Ramme
til
Loko. Litra P.P.
Kjøbenhavn December 1905.
De danske Statsbaner.
Direktionen for Maskinafdelingen.

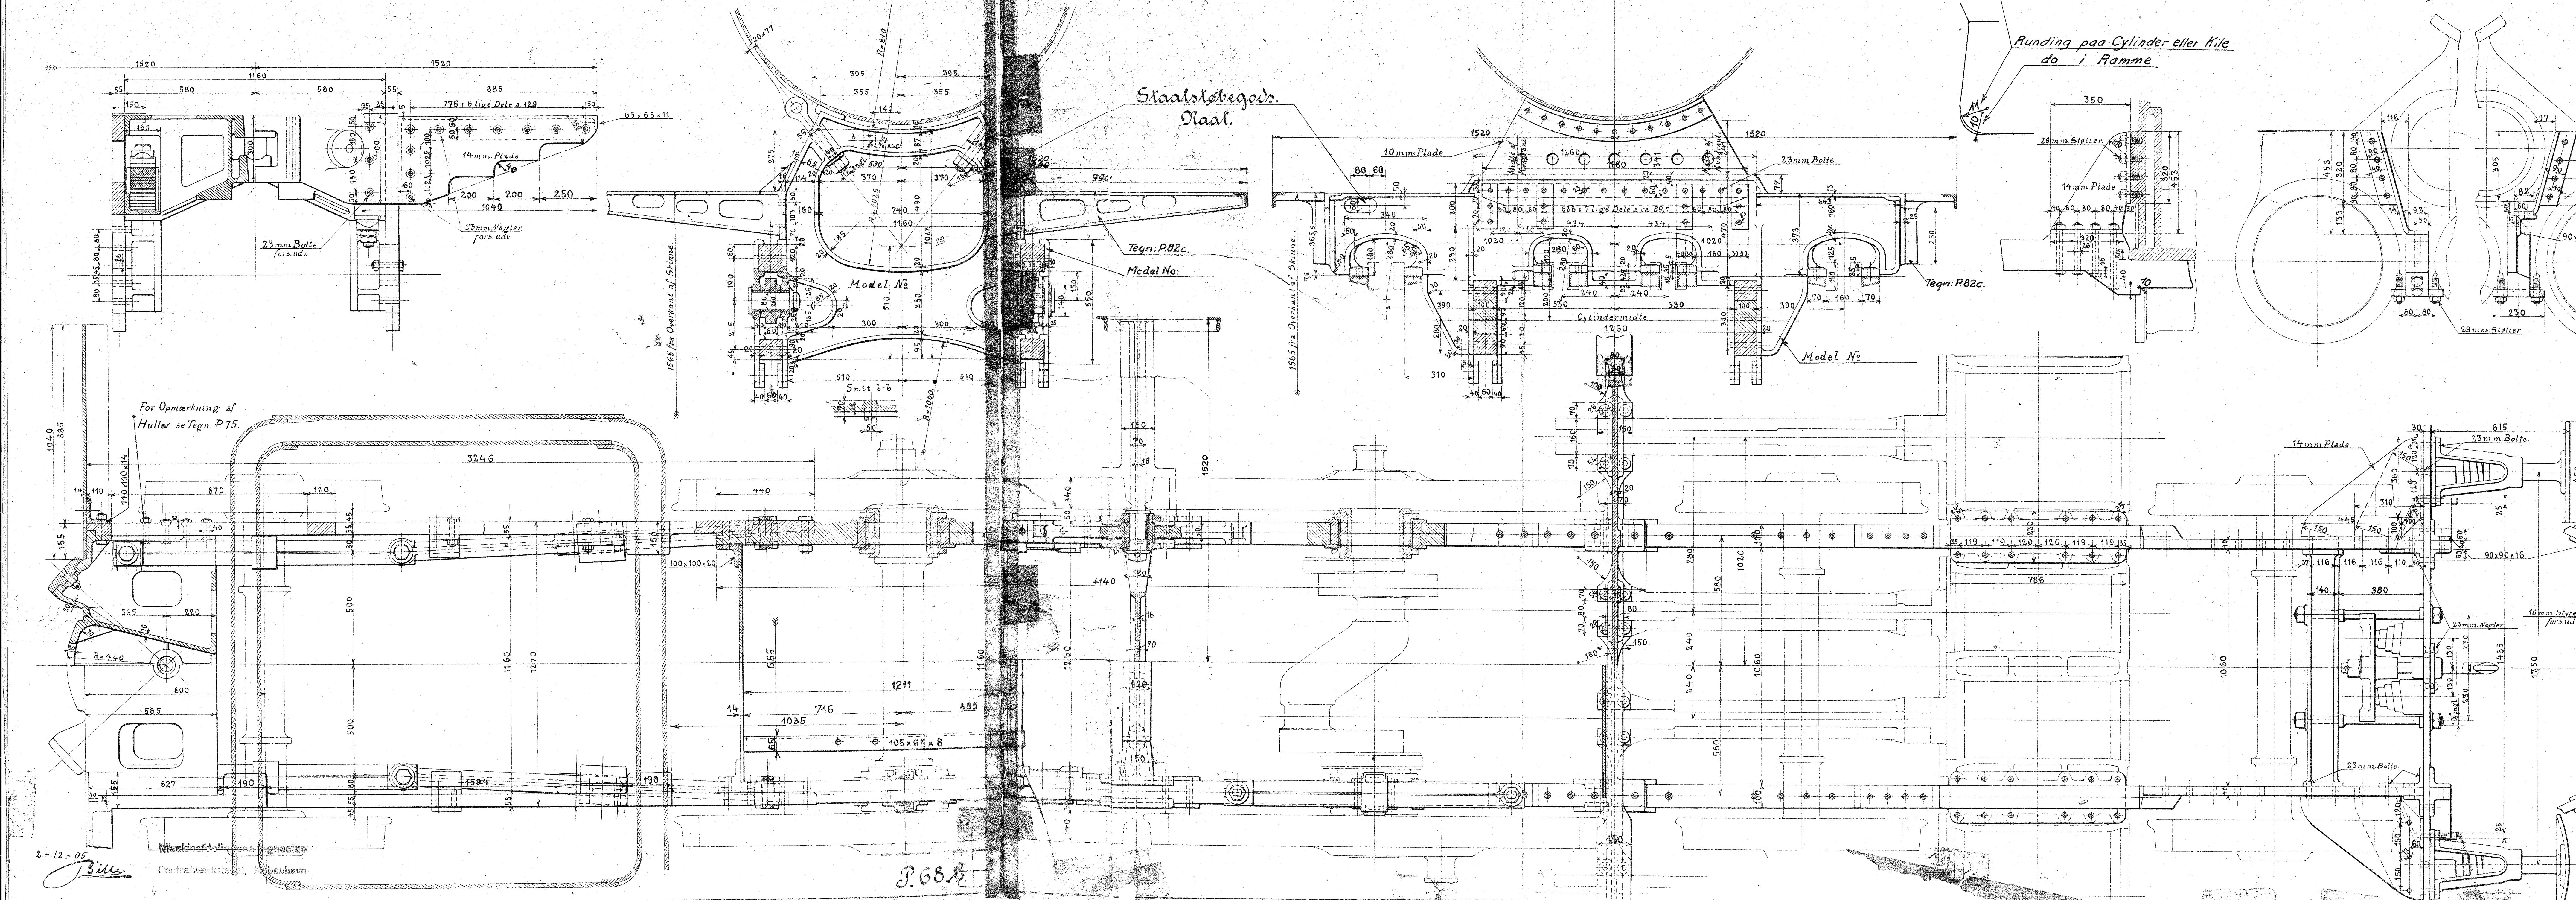
Forandringer	Dato	Mærk
Rundinger ved forreste Ramme tegnet ind	14/31	V.S.
Akselgaffelforbindelsesstykker ved Drivhjul forkrybbet	17/33	V.S.
Cylindriske Bolte i Federbalancer	21/34	V.S.
Travers til forreste Trækkrog forstærket	25/35	V.S.
Kedelbærer ændret. Nye Lejer for Bremsehængere ved Drivhjul indtegn. Nye Konsoller for Fodplade indtegn. Nye Lejer for Bremsaksel indtegn.	29/40	H.C.
Huller for Bremsenhængere flyttet	31-4-11	Da.
